**LICITACIÓN FA ROCC N°05/2022**

**Construcción de nuevo puente en paso real, ciudad de Rocha.**

**COMUNICADO N°2**

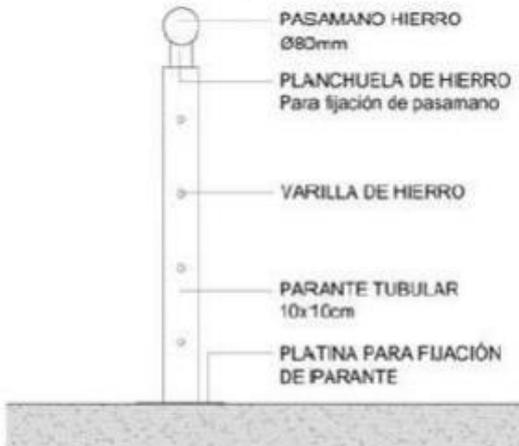
**Respecto al ítem 6,13 - Instalaciones eléctricas - ducto en puente, ¿cuál sería el alcance en este ítem? ¿Aquí consideramos caños o ductos galvanizado debajo del puente y las canalizaciones en las arcadas del puente?**

*La instalación eléctrica de la iluminación en el puente será embutida si la construcción del puente y arcadas lo permitiera, en caso contrario la misma será aparente empleando caños de hierro galvanizado con cuplas y accesorios de fundición de aluminio adecuados, por razones estéticas se podrá solicitar que se pinten del color de las arcadas, para cruzar se sugiere instalar los caños por sobre las arcadas y por las caras exteriores para que los mismos no hagan sombras que interfieran la iluminación rasante propuesta.*

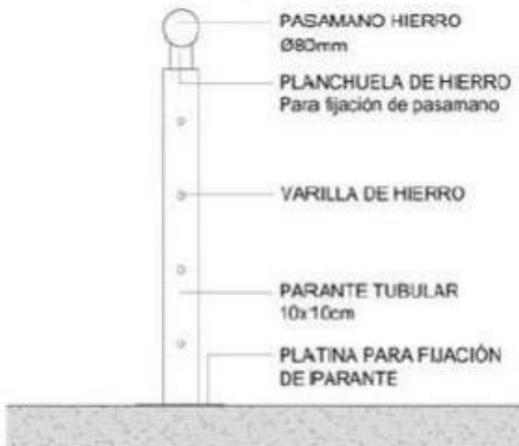
En la memoria descriptiva, se adjunta un detalle de la baranda del puente secundario.

Solicitamos confirmar altura total de esta baranda.

La altura total será de 1.00 m. El plano de taller es parte del proyecto ejecutivo a cargo del Contratista.
